泊発電所 3号炉 耐津波設計方針について

(津波防護対策に係る指摘事項回答)

令和5年3月30日
北海道電力株式会社

2. 審査会合指摘事項に対する回答（指摘事項 220929-07）（1/2）

② 3号炉放水ピット流路縮小工

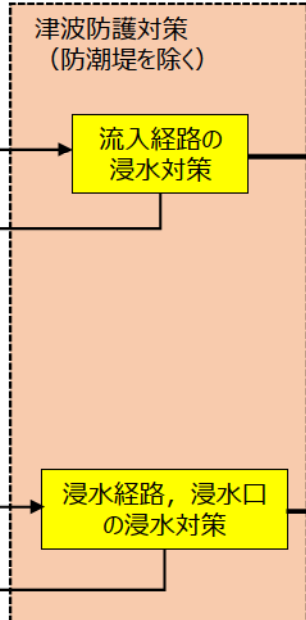
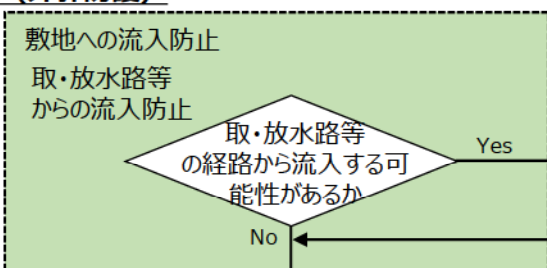
防潮堤を除く津波防護対策（例えば、流路縮小工、原子炉補機冷却海水放水路内へのコンクリート充填及び配管敷設、既設立坑の上部開口部のコンクリートによる閉塞等）が既設の施設の機能に与える悪影響について、既設の施設が本来有する機能を明確にした上で説明すること。

- 3号炉放水ピット流路縮小工（以下、本ページにおいて流路縮小工という）は、3号炉放水ピットとの取り合いがある。3号炉放水ピットは、3号炉放水ピットに放水する原子炉補機冷却海水系統及び循環水系統等の海水等の放水機能を有する。
- 流路縮小工設置に伴い、3号炉放水ピットをコンクリートで開口縮小することで流路抵抗を増加させることで、原子炉補機冷却海水系統等の通常放水機能への影響及び3号炉放水路等の施設管理への影響がある。
- 上記の影響に関しては、原子炉補機冷却海水ポンプや循環水ポンプの運転に必要な揚程を維持することが必要であり、揚程を維持するために流路縮小工の排水路を適切な大きさに設計すること及びベント管を設け自由水面を確保することで原子炉補機冷却海水系統等の通常放水機能へ影響を及ぼさないようにする。
- また、3号炉放水路の施設管理については水中カメラを入れる箇所を変更し、現行の確認範囲から変更なく対応することで、流路縮小工設置後も適切な施設管理を行うことができる。

図2 3号炉取水系断面図

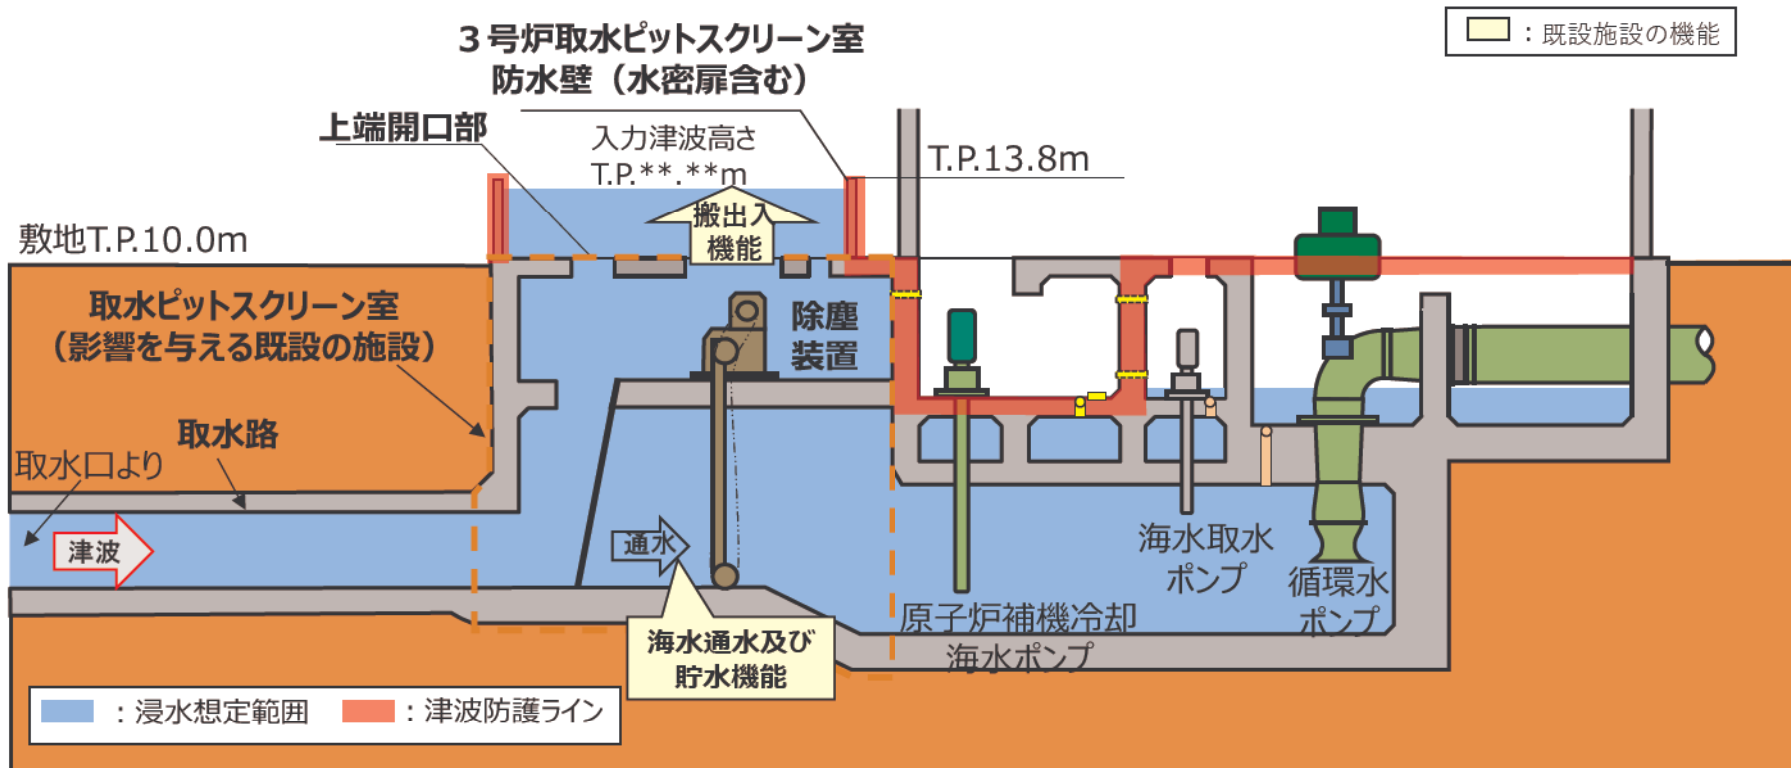
- 3号炉取水路から遡上する津波に対して、3号炉取水ピットスクリーン室上端開口部の周囲を3号炉取水ピットスクリーン室防水壁で囲み、津波が敷地へ流入することを防止する。

図4 3号炉放水ピット流路縮小工設置イメージ図

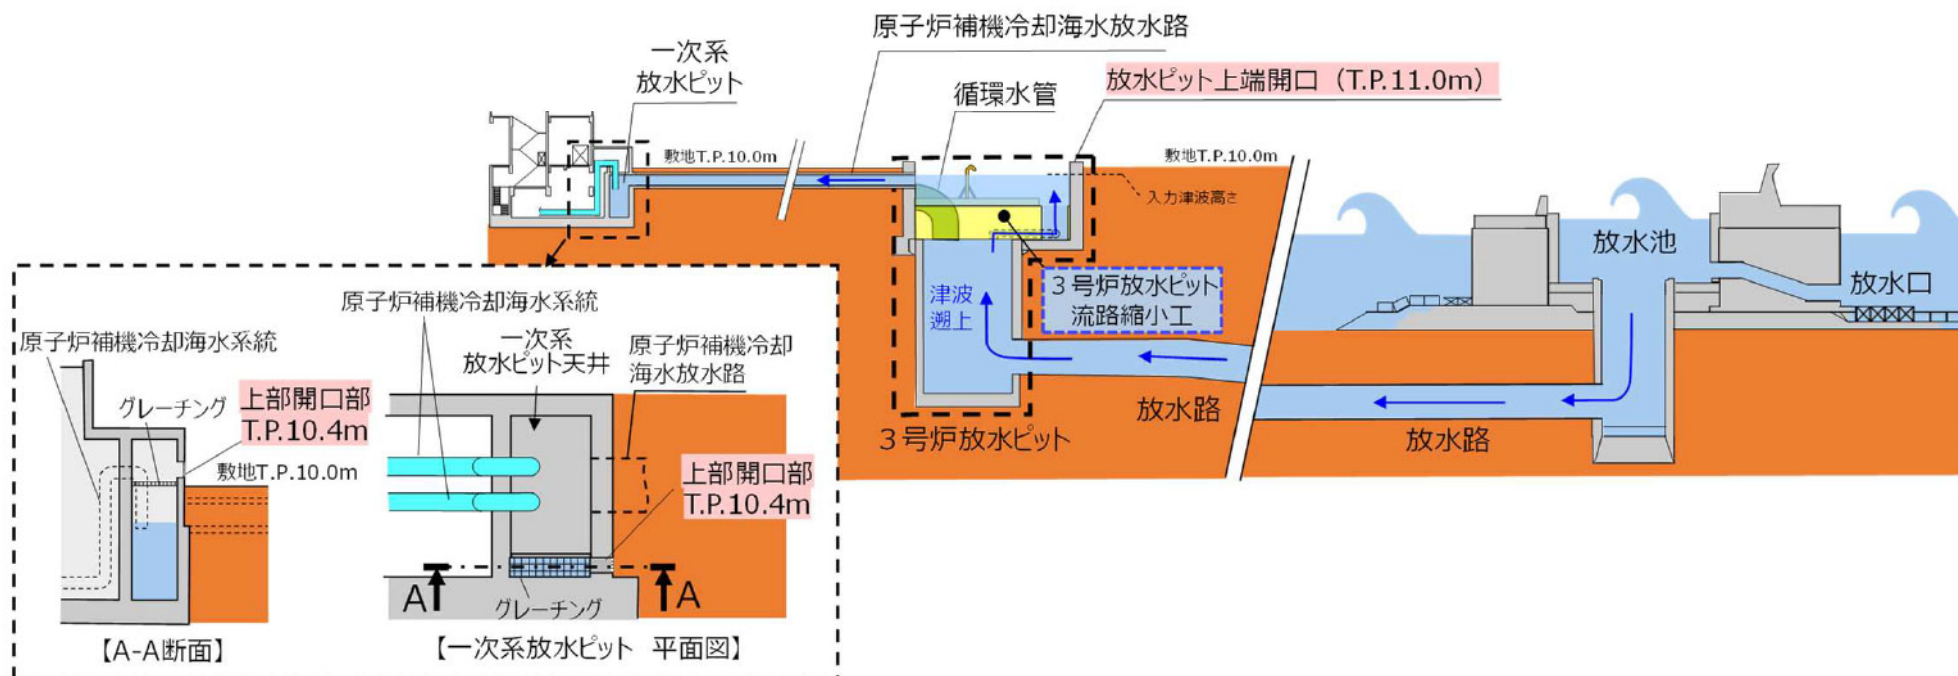
- 3号炉放水路から遡上する津波に対して、放水ピットをコンクリート構造物により開口縮小することで流路抵抗を増加させ、放水ピット上端開口部及び一次系放水ピット上部開口部から敷地（T.P.10.0m）へ流入することを防止するために設置する。
- 3号炉放水ピット流路縮小工は、上述の開口位置における基準津波による水位上昇高さが、敷地T.P.10.0m以下にする設計とし、基準津波策定後の管路解析結果を踏まえて詳細設計を行う。

図5 3号炉放水ピット流路縮小工の構造概要図

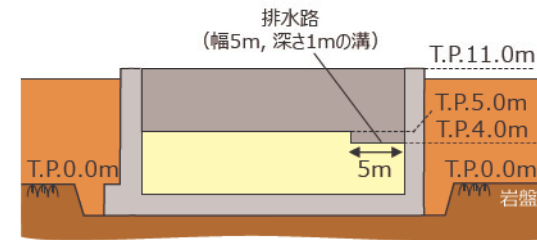
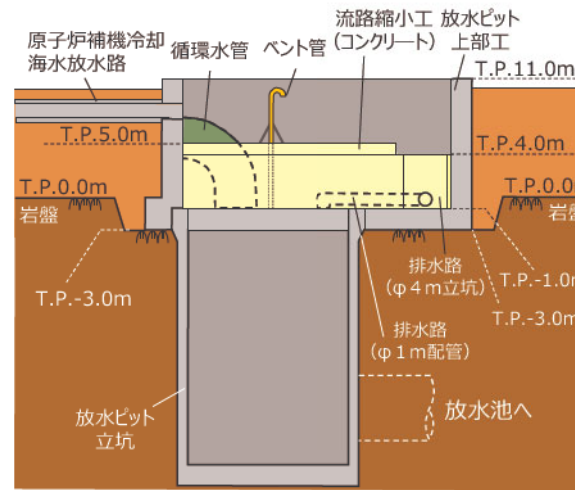
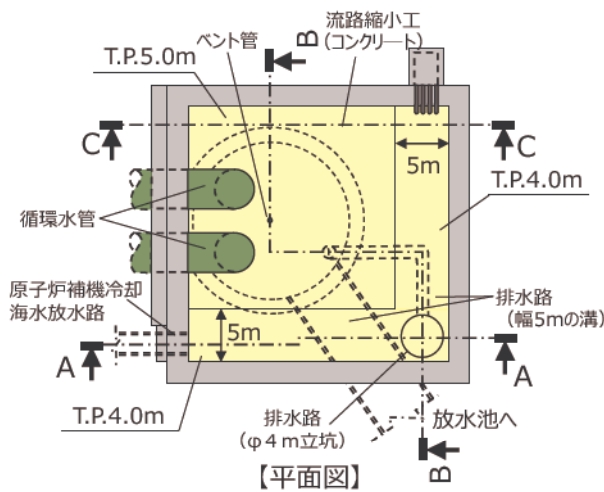
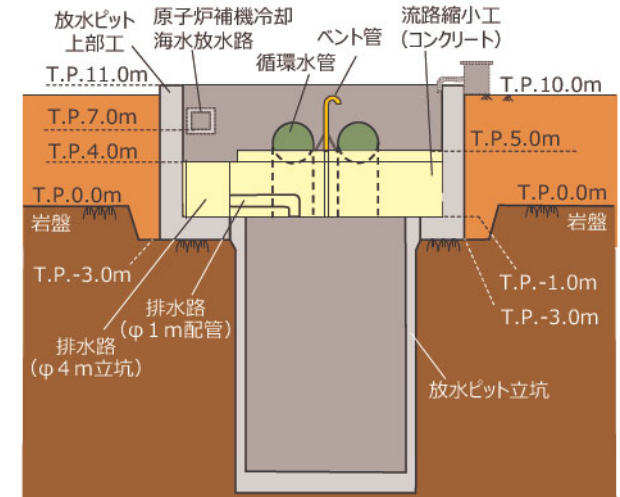
- 流路縮小工はコンクリート構造物であり、通常時の放水機能を確保するため、原子炉補機冷却海水及び温水ピット排水等の排水を3号炉放水ピット立坑へ放水するための排水路（幅5m・深さ1mの溝、φ4m立坑、φ1m配管）を設ける。
- 津波来襲時は、流路縮小工の排水路（φ4m立坑及びφ1m配管）による流路抵抗の増加により、津波の敷地への流入を防止する。
- 循環水系統の水張・初期通水時の管内の空気抜きのため、循環水管近傍にベント管を設ける。
- 流路縮小工の寸法、形状等は試解析結果により設定しているものであり、基準津波策定後の管路解析結果を踏まえて詳細設計を行う。排水路の立坑と配管の口径は、通常時の放水機能を確保するための最小口径以上、津波の敷地（T.P.10.0m）への流入防止可能な最大口径以下となるよう検討する。

図6 流路縮小工施工後の水位及び排水経路

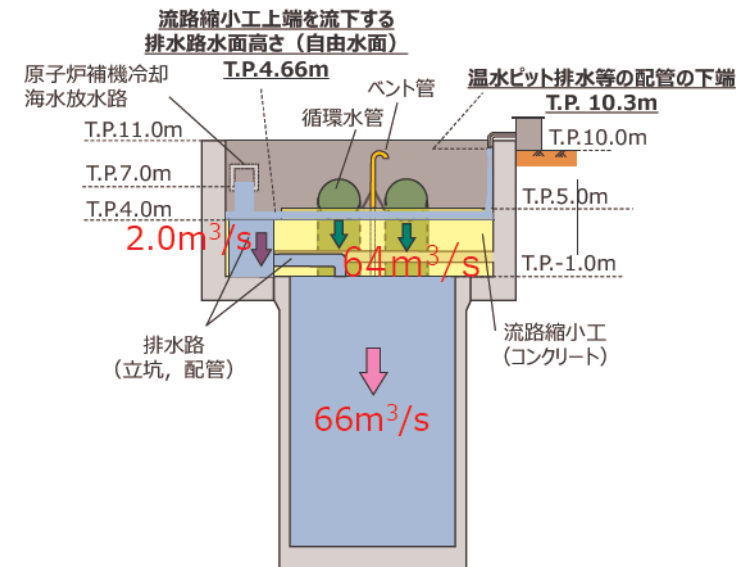
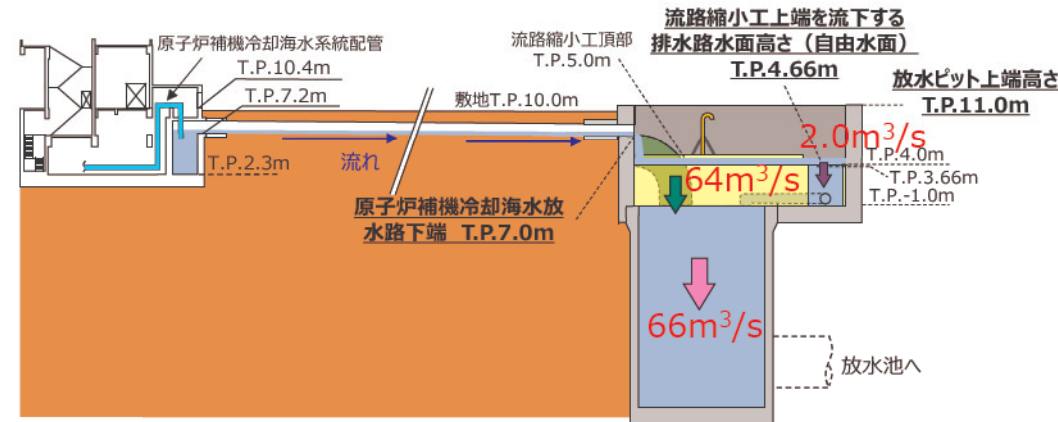
下記の評価高さに対し、②で示した流路縮小工設置後の水位は十分に低いことから、既設の機能に与える影響はないと評価した。

図9 流路縮小工施工後の3号炉原子炉補機冷却海水系統の放水経路

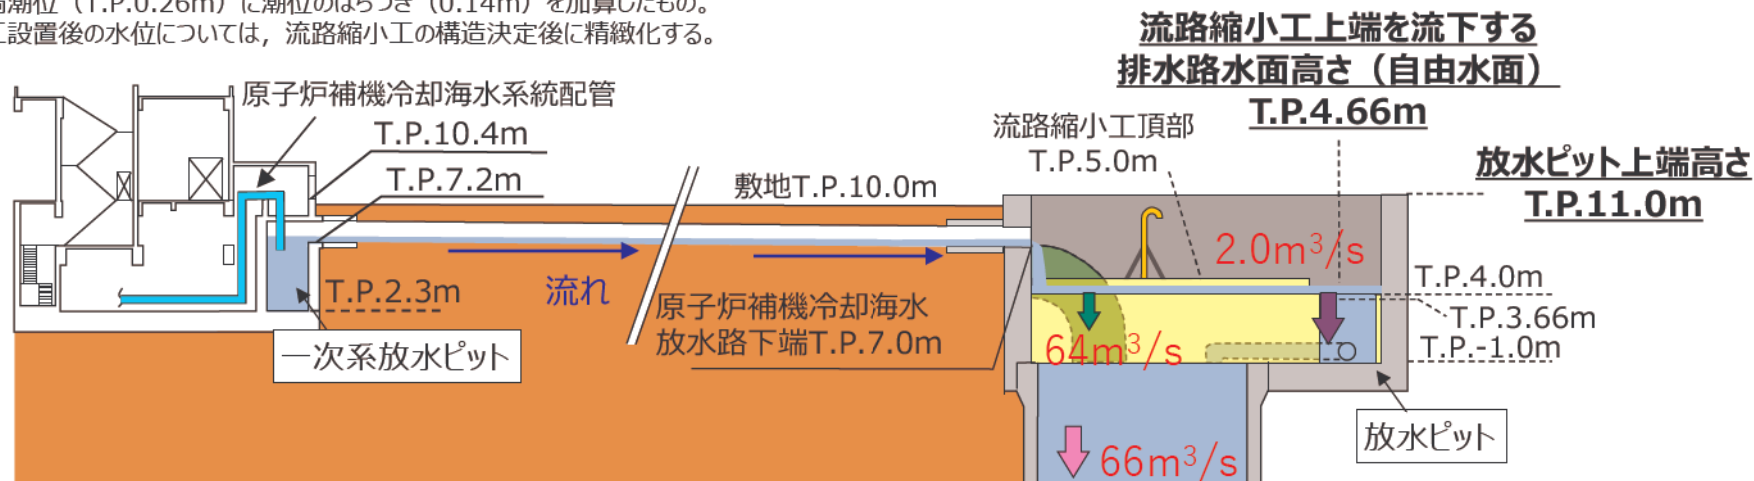
- 流路縮小工の設置による流路抵抗の増加により、通常時における放水ピットの自由水面の水位が約 1 m 上昇し、T.P. 4.66m となるものの、放水ピット上端高さ (T.P.11.0m) よりも十分に低い。
- 放水設備の設計流量 $66\text{m}^3/\text{s}$ で放水時も 3号炉放水ピットから敷地への流入はない。

図10 流路縮小工施工後の3号炉原子炉補機冷却海水システムの放水経路

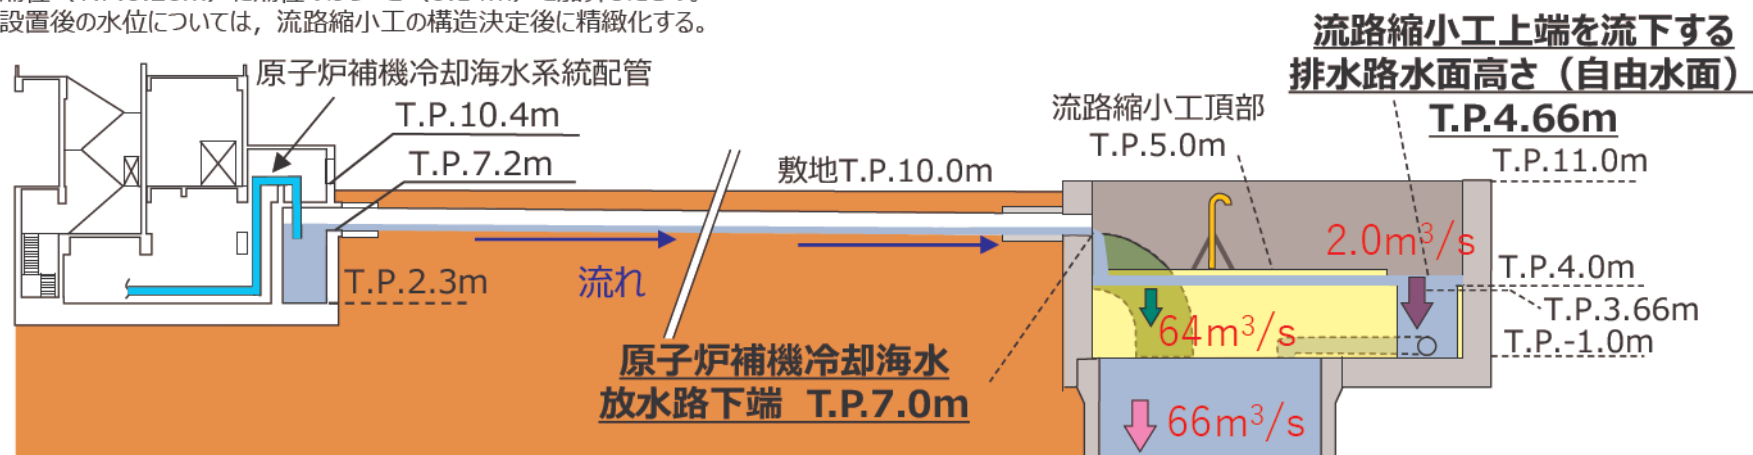
- 流路縮小工の設置による流路抵抗の増加により、通常時における放水ピットの自由水面の水位が約 1 m 上昇し、T.P. 4.66m となるものの、原子炉補機冷却海水放水路の下端 (T.P. 7.0m) よりも十分に低い。
- 通常時における原子炉補機冷却海水ポンプの必要揚程に変更は生じないことから、通常時の放水機能への影響はない。

図11 流路縮小工施工後の温水ピット排水等の放水

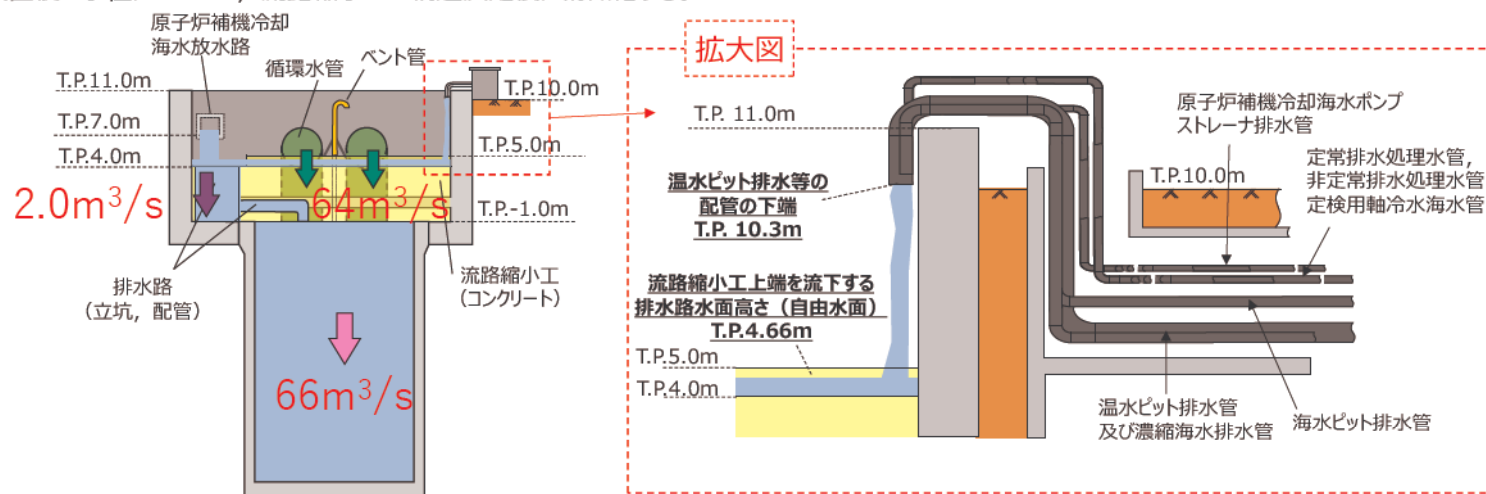
- 流路縮小工の設置による流路抵抗の増加により、通常時における放水ピットの自由水面の水位が約 1 m 上昇し、T.P. 4.66m となるものの、温水ピット排水等の配管の下端 (T.P.10.3m) よりも低い位置で維持されることから、温水ピット排水等の放水機能に与える影響はない。

図12 流路縮小工施工後の循環水系統の水張・初期通水時の空気抜き箇所

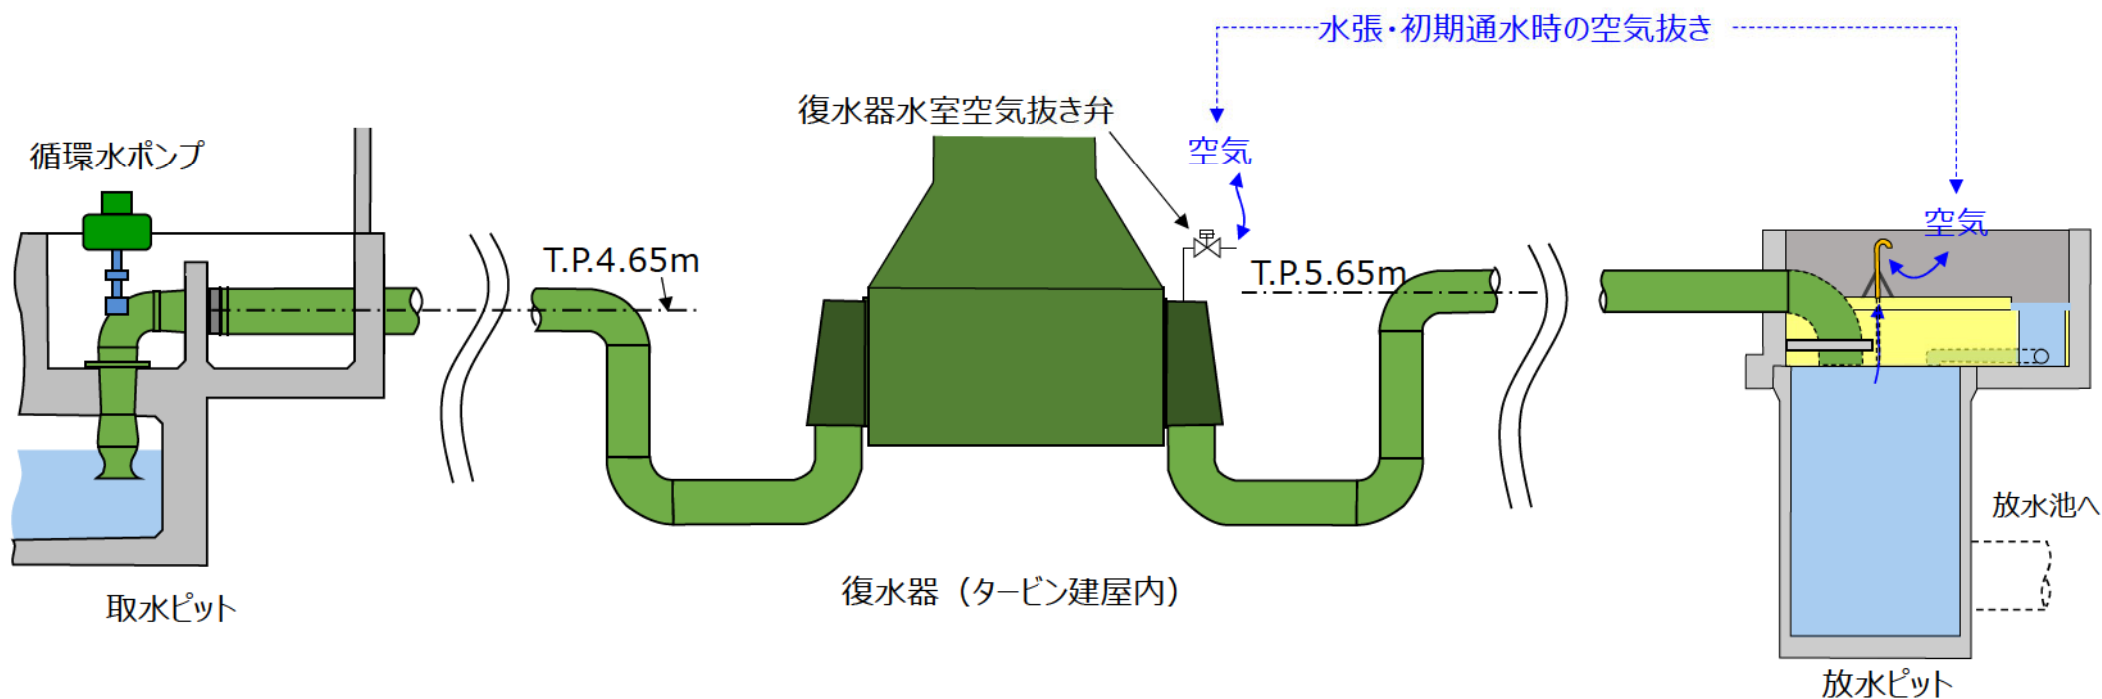
- 流路縮小工を設置することにより、これまで循環水系統の水張・初期通水時に放水ピットの自由水面から放出されていた空気の移動が制限されることから、流路縮小工には循環水管近傍に空気抜き用のベント管を設置する。流路縮小工設置後は、水張時に復水器水室出口空気抜き弁から排出しきれずに海水とともに放水ピットへ持ち込まれた一部の空気は、ベント管を通して排出される。

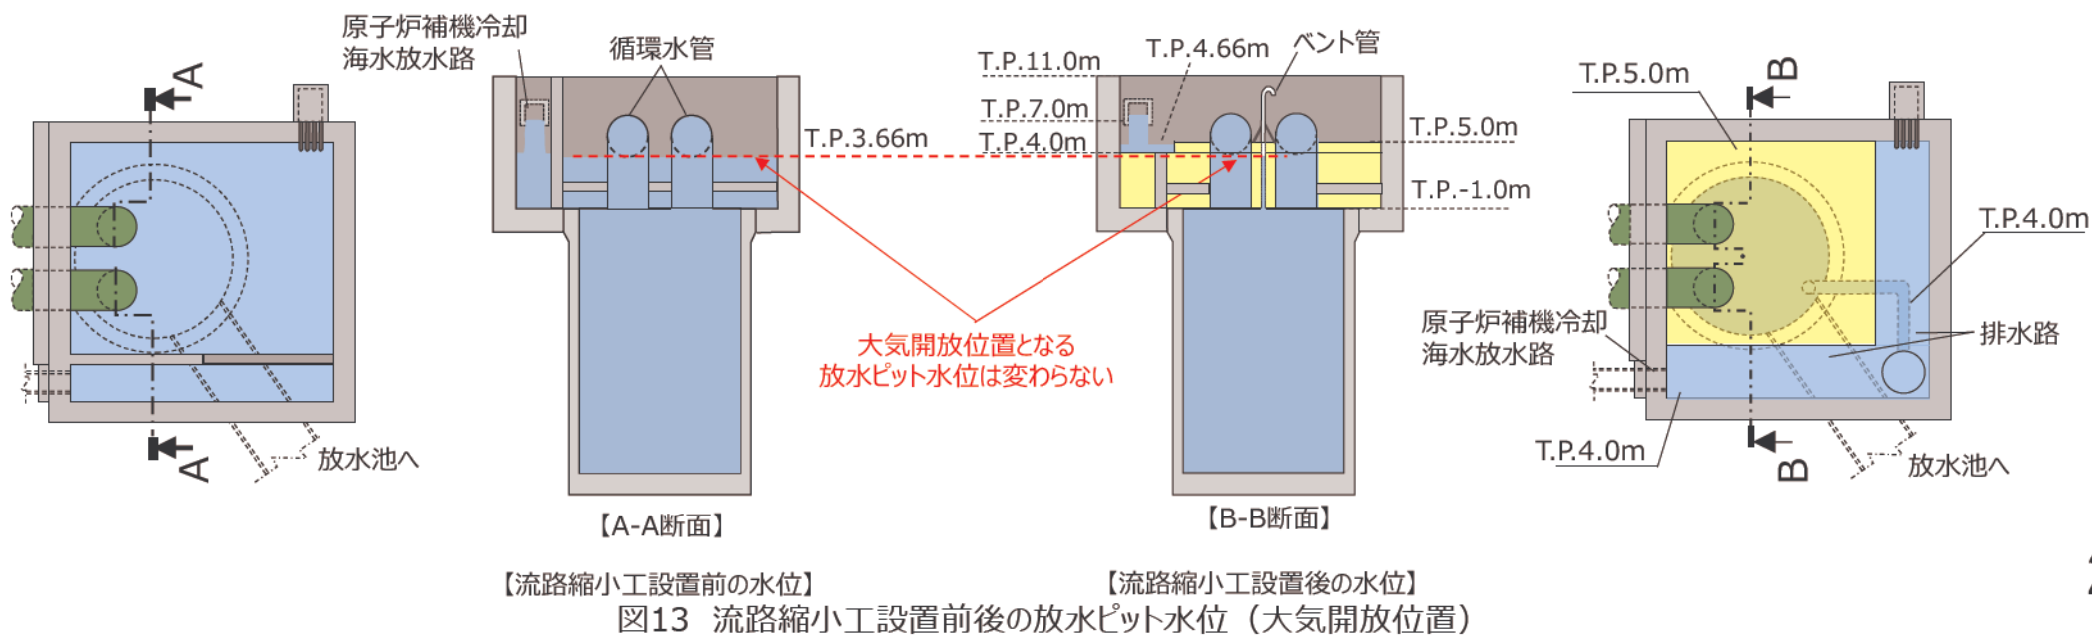
- 流路縮小工設置後の大気開放となる水面は、ベント管の水面と流路縮小工上端を流下する排水路水面となる。循環水ポンプの実揚程で考慮する放水ピット水位は、より低い水位となるベント管の水位であり、流路縮小工設置前後で変わらない。従って、循環水ポンプの運転に必要な揚程に変更はなく、サイフォン形成に与える影響もないことから、通常時の循環水システムの放水機能に与える影響はない。
- なお、仮にベント管が閉塞した場合、大気開放位置となる放水ピット水位は排水路水位 (T.P.4.66m) に変更となり、循環水ポンプが定格流量を吐出するための必要揚程は、流路縮小工設置前より約 1 m 増加するが、循環水ポンプの翼開度を増加するよう調整することで定格流量を確保することが可能である。
